RENESAS TECHNICAL UPDATE

製品分類	パッケージ	発行番号	TN-WRP-A016A/J	Rev.	第1版
題名	LQFP10×10×1.4 トレイのポケット抜き穴形状変更品追加		情報分類	包装仕様変更	
適用製品	LQFP10×10 (t=1.4mm) 製品 対象製品は、別紙に一覧表を添付。	対象ロット等 2012 年 12 月初旬から順次実施	関連資料	なし

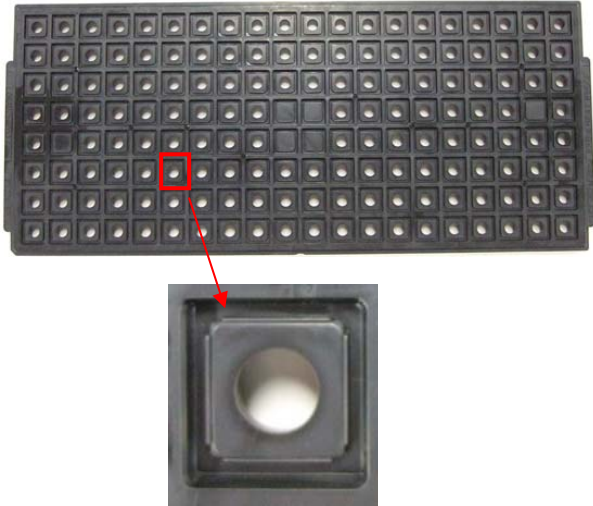
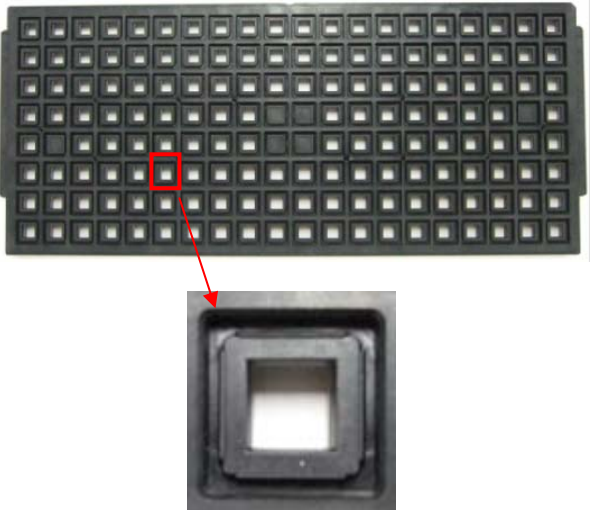
下図の様に LQFP10×10×1.4 トレイについて、下記の仕様を追加致します。

【現行品】	【追加品】
 【ポケット抜き穴形状】 ポケット内抜き穴が○になっております。	 【ポケット抜き穴形状】 ポケット内抜き穴が□に変更しております。

製品の増産対応による金型の追加及び Expose pad 製品対応のため。

今回は、ポケットの抜き穴の形状のみの変更で、寸法、反り、ファーストピッチ、ポケットピッチ及び製品着座位置並びに品質面でも問題はございません。
